REGIONE AUTONOMA
FRIULI VENEZIA GIULIA

oggetto: D.Lgs. 152/2006 come modificato dal D.Lgs. 4/2008 – L.R. 43/1990 e s.m.i.. Progetto per la realizzazione dell'Elettrodotto a 380 kV in doppia terna "S.E. Udine Ovest – S.E. Redipuglia" – presentato dalla Società Terna Spa - Parere della Regione Autonoma Friuli Venezia Giulia.

Oggetto: D. Lgs. 152/2006, così come modificato dal D. Lgs. 4/2008 e L.R. 43/1990. VIA/363 - Procedura di VIA statale sul Progetto relativo alla costruzione ed esercizio dell'elettrodotto a 380 kV "S.E. Udine Ovest - S.E. Redipuglia" ed opere connesse nei Comuni di Basiliano, Pasian di Prato, Campoformido, Lestizza, Pozzuolo del Friuli, Mortegliano, Pavia di Udine, Santa Maria La Longa, Trivignano Udinese, Palmanova, San Vito al Torre, Tapogliano in provincia di Udine e Villesse e San Pier d'Isonzo in provincia di Gorizia.

Planimetria A2: particolare

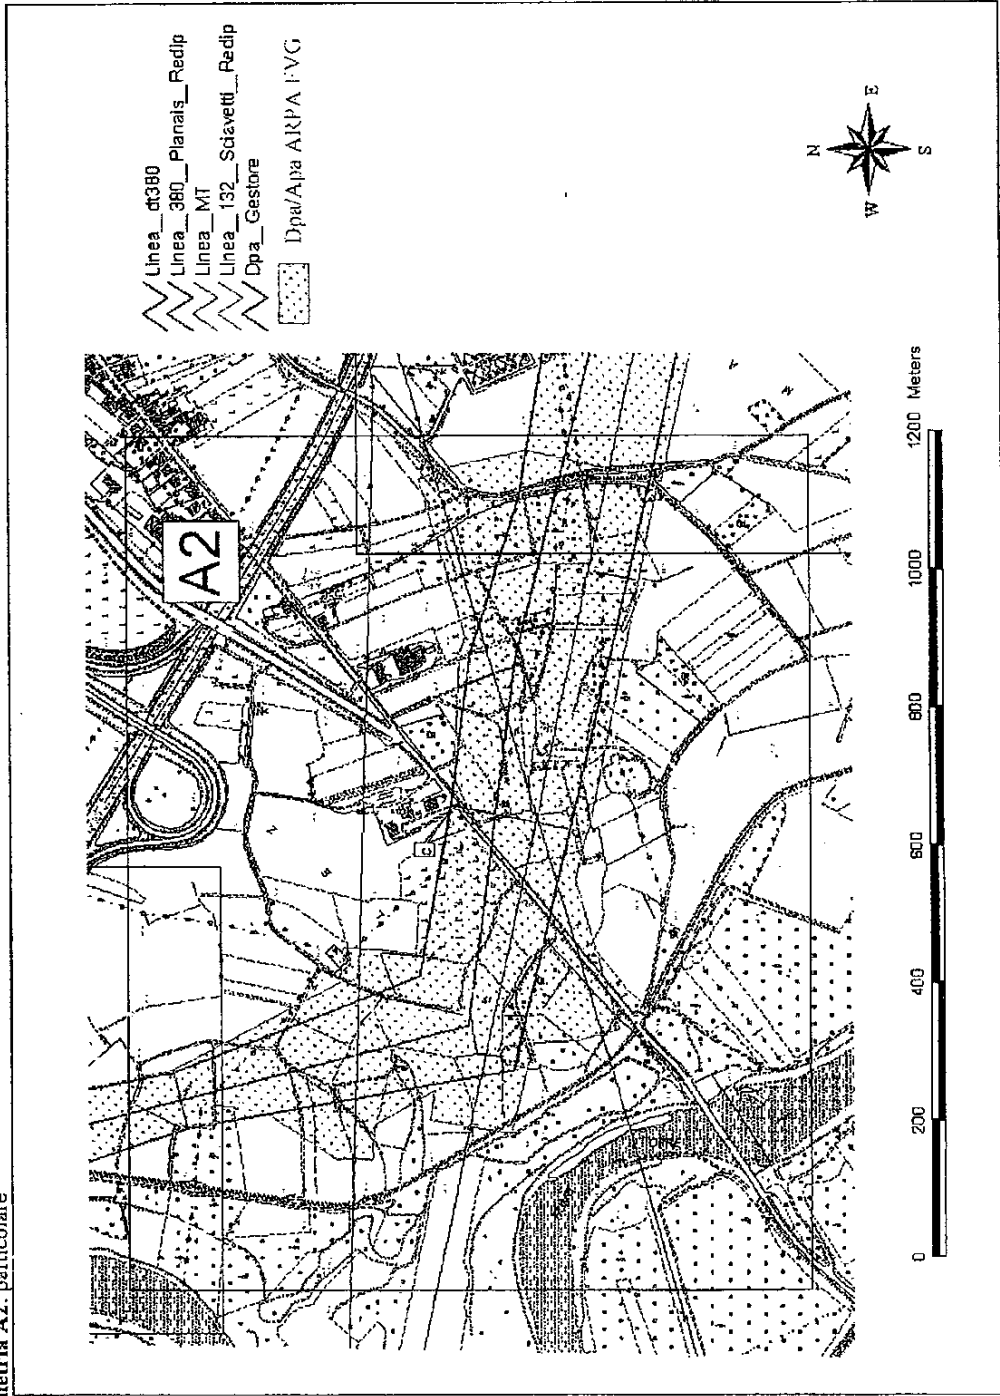
- g. per il recettore indicato con la lettera C (Allegato 1 planimetria A2) è stato possibile verificare solamente l'estensione della DpA, mentre non è stato possibile valutare la fascia di rispetto per la mancanza dei dati corrispondenti alla linea a 380kV Cod. 356 "Planais-Redipuglia" preesistente.

Planimetria A4: particolare

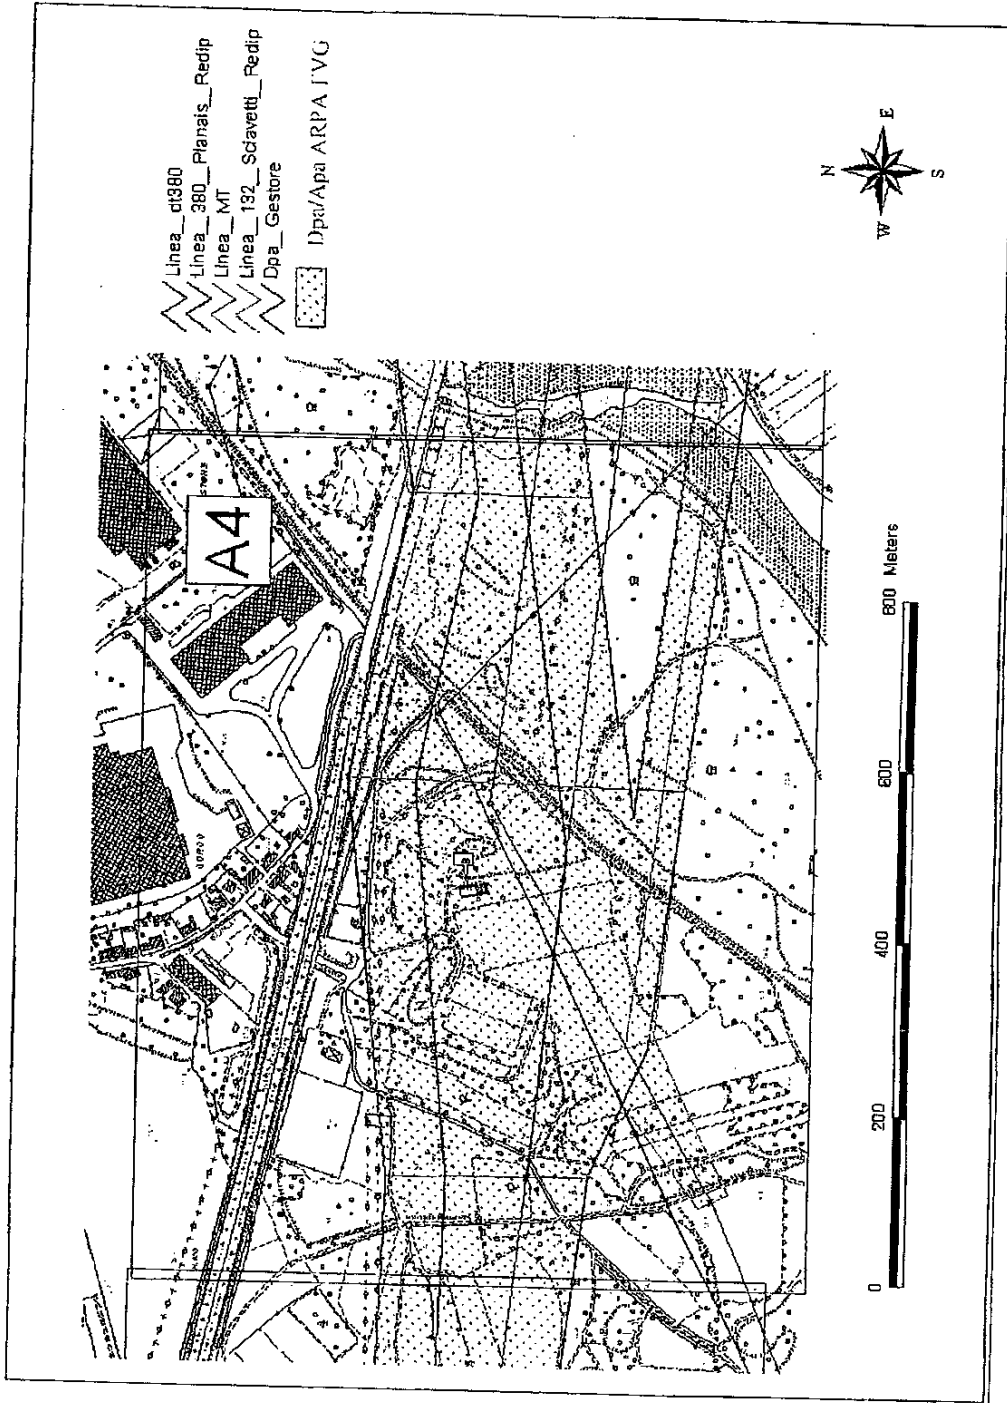
- f. nel sito "B" (Allegato 1 Planimetria A4 e Allegato 3 Planimetrie da B1 a B4) per i recettori individuati all'interno della DpA per la "sezione B-B", sono state calcolate le fasce di rispetto alle altezze di 0, 1, 2 m ed 8 m rispetto alla base dell'edificio "B" (pari a 16 m slm) al fine di verificare i $3 \mu\text{T}$ al livello del suolo e alla quota gronda aumentata di 2m (per la linea a Media Tensione, sono stati considerati solamente i tralicci più prossimi al recettore "B").

Planimetria A5; particolare

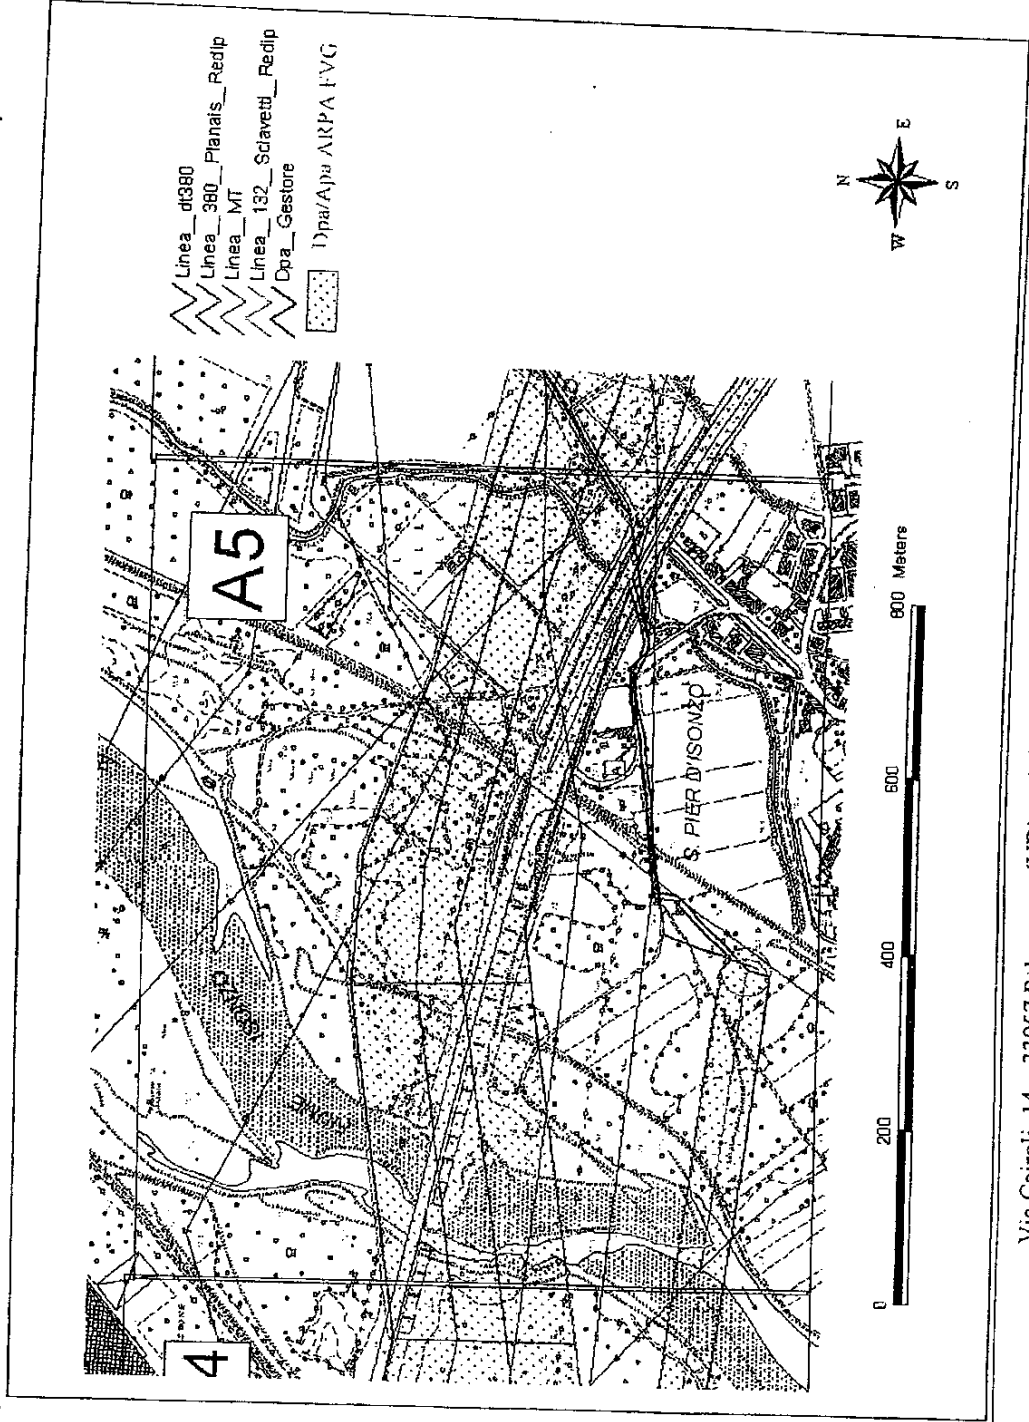
- e. per il sito "A" caso "132kV interrato" (Allegato 1 planimetria A5), si conferma una DpA di 2.8 m dall'asse linea nell'ipotesi di geometria di posa a trifoglio con distanza interasse di 100 mm (dato non fornito dal Proponente scelto pertanto sulla base dei diametri dei cavi finora pervenuti all'Agenzia), per una corrente di calcolo pari a 900 A.

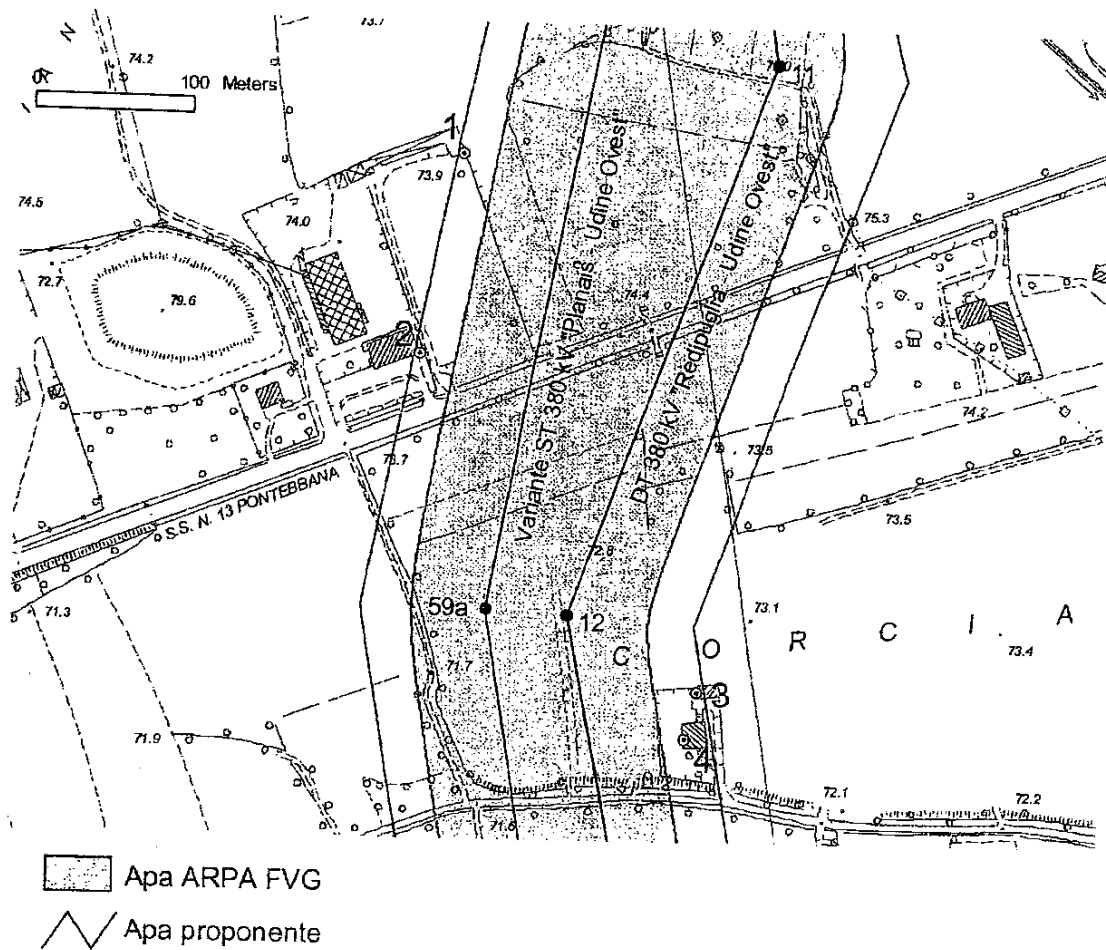
- a. in Provincia di Udine il proponente ha individuato un recettore all'interno della propria Apa (recettore n. 4 nelle planimetrie dell'Allegato 2 fig. 1), presso tale recettore il valore di induzione magnetica calcolato da ARPA è minore di $3 \mu\text{T}$ come indicato anche dal proponente;

- b. sono stati individuati altri 9 fabbricati (Allegato 2 figg. 1-5), quindi potenziali recettori, all'interno delle Dpa e Apa non segnalati dal proponente; per tutti, tranne che per il n. 10 della planimetrie in allegato, il campo di induzione magnetica calcolato da ARPA è risultato inferiore al valore di $3 \mu\text{T}$;

Planimetria B1: particolare fascia di rispetto per caso B a 16 m di altezza s.l.m. (0 m di altezza rispetto alla quota piede dell'edificio B).

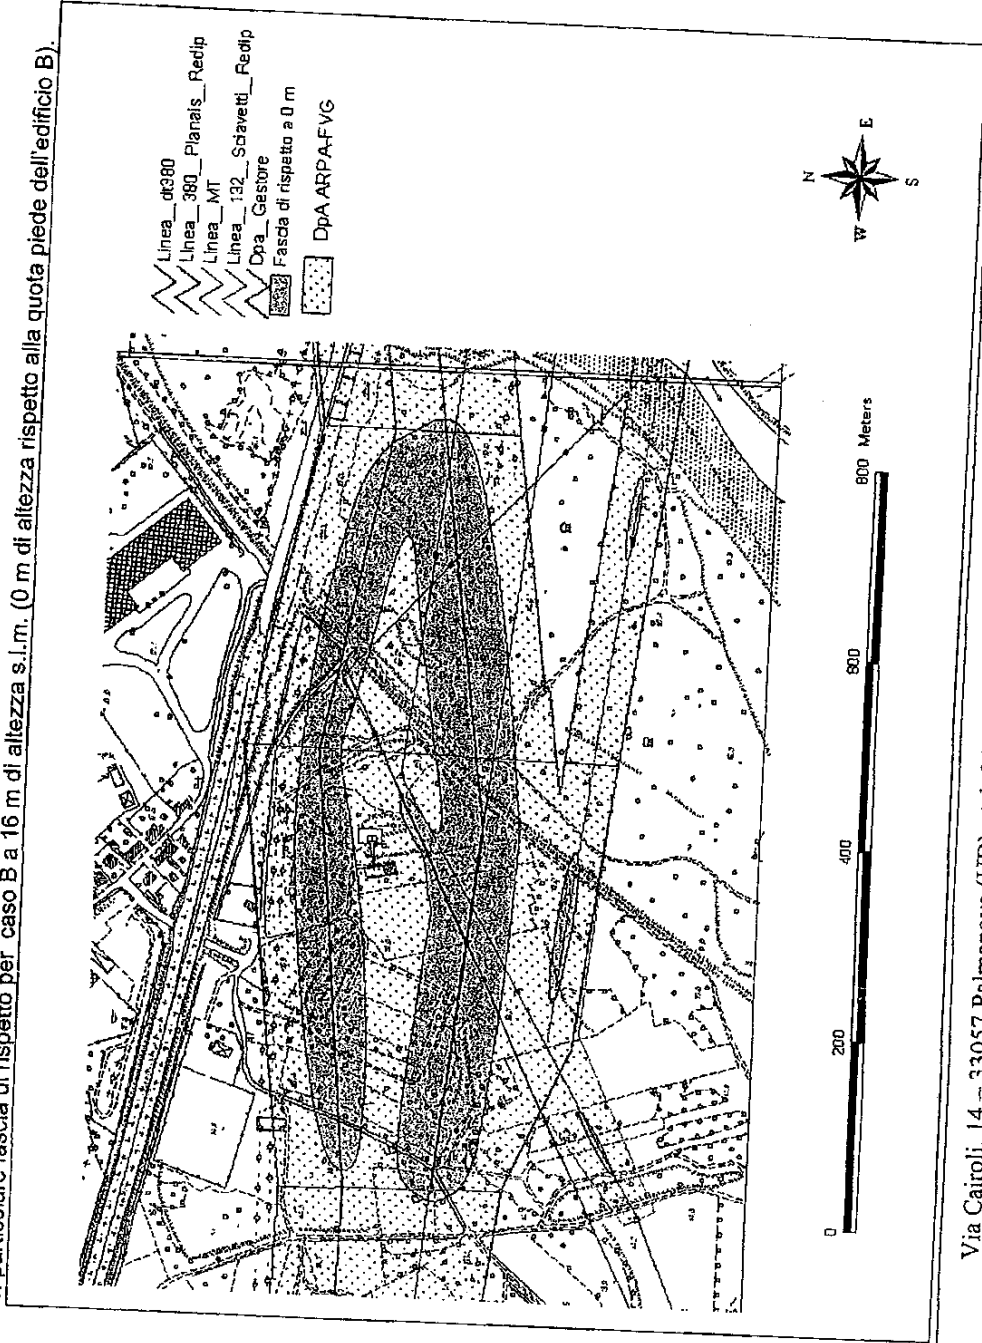
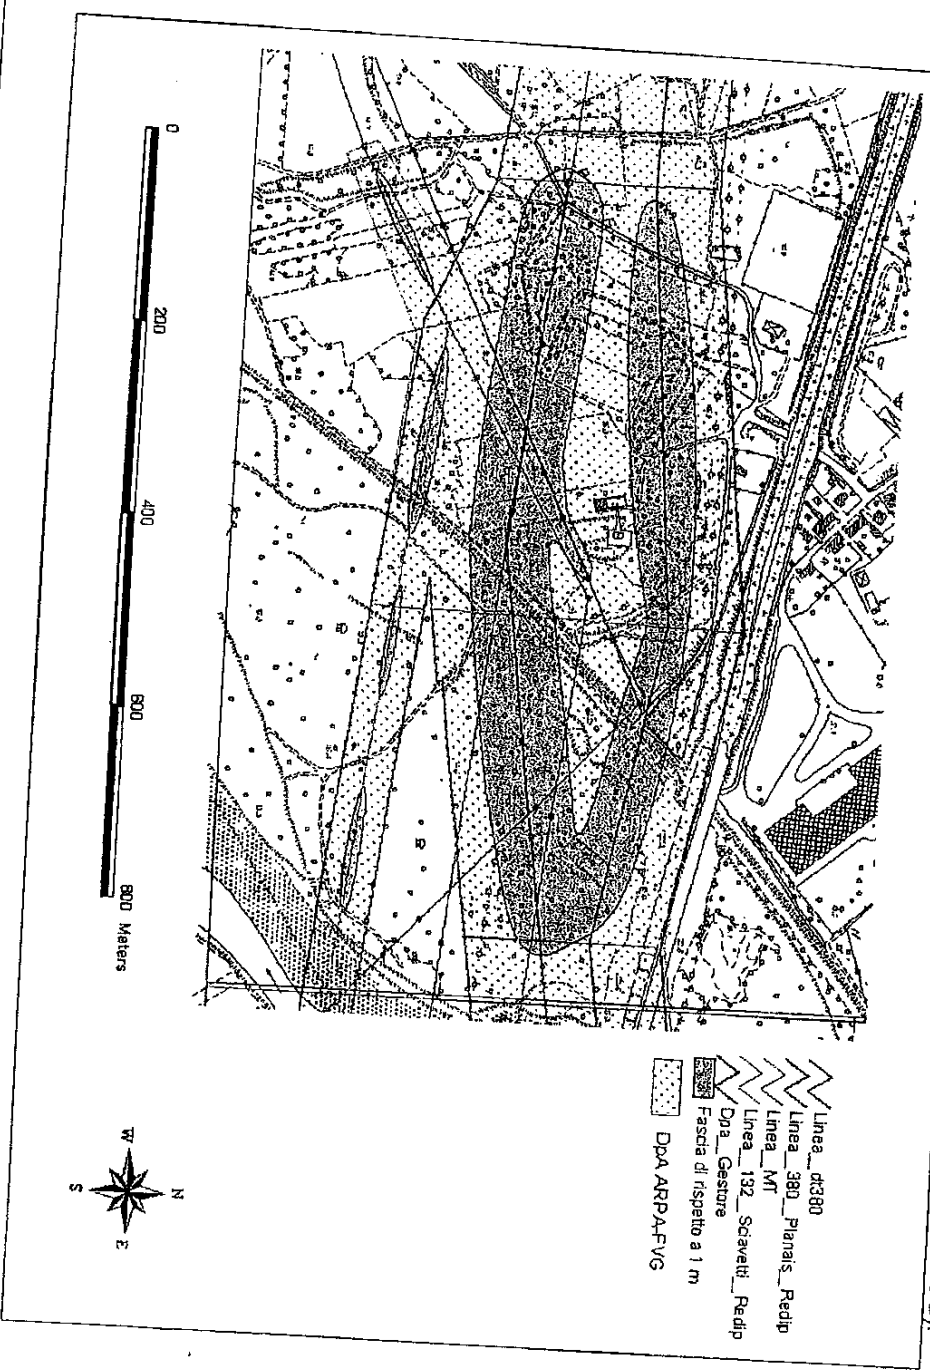
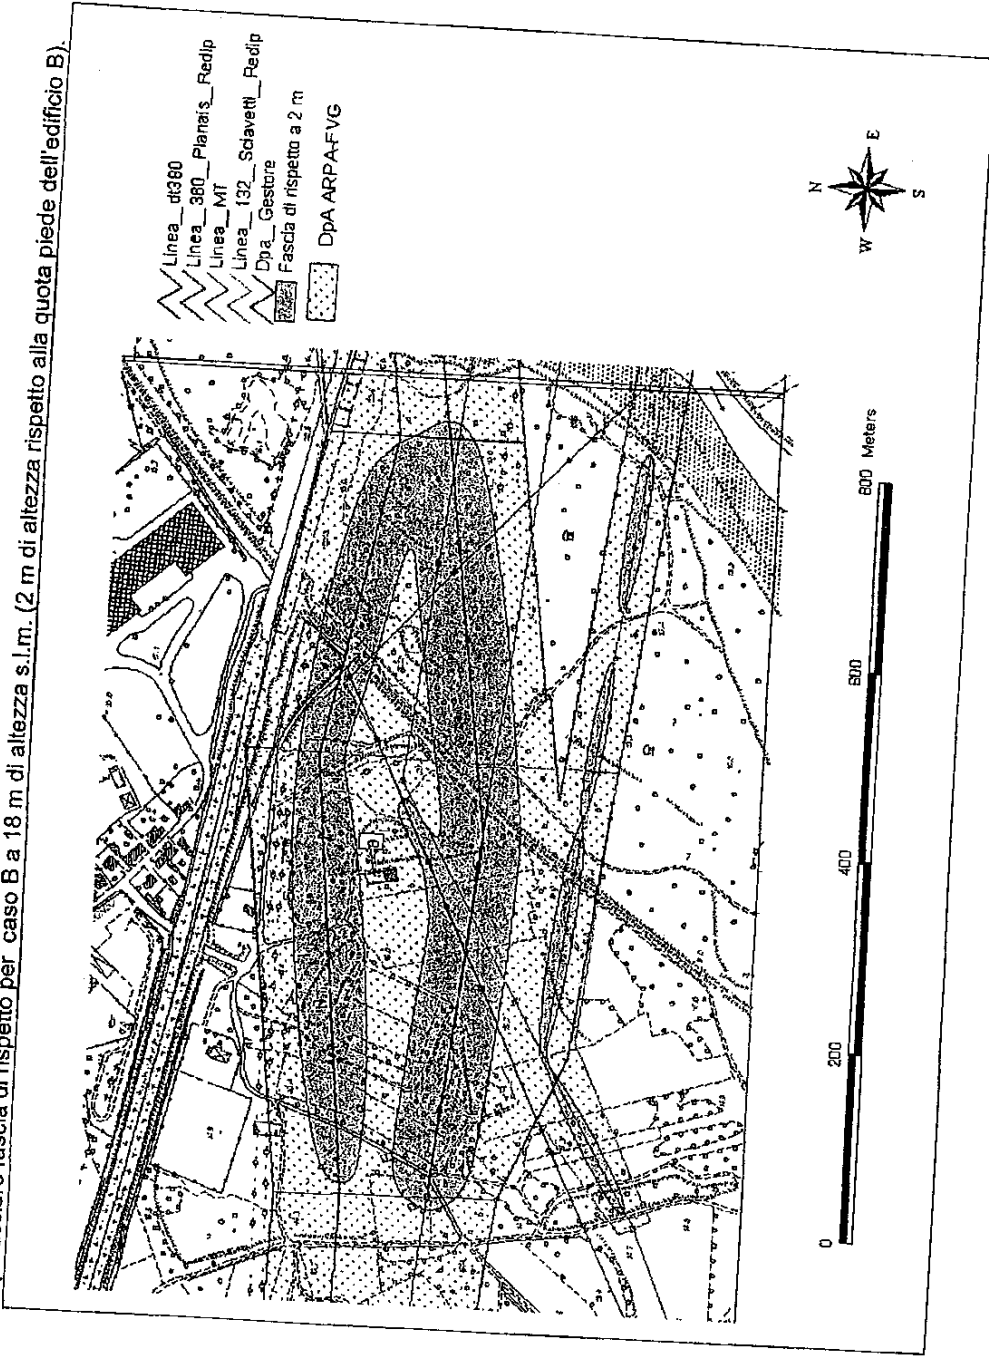
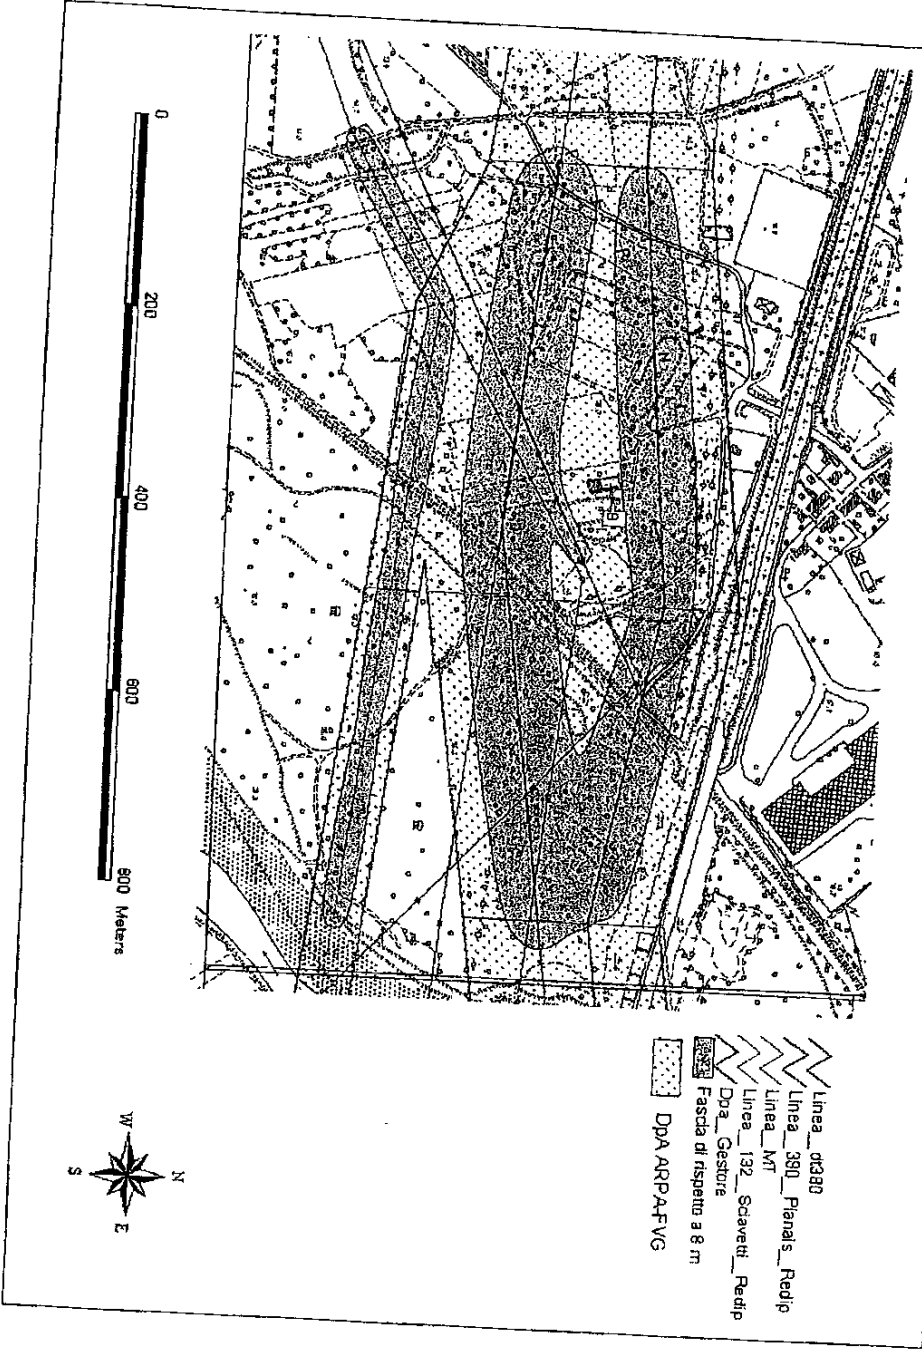
Come si evince dalle planimetrie allegate (Allegato 3 da B1 a B4), i $3 \mu\text{T}$ sono rispettati sia per l'edificio B che per gli altri edifici ricadenti nella DpA in corrispondenza a tale sezione, sia per la particella catastale 857/30 (dedotta dal documento del proponente PSPPD108092 (18-19 Villesse).dwf);
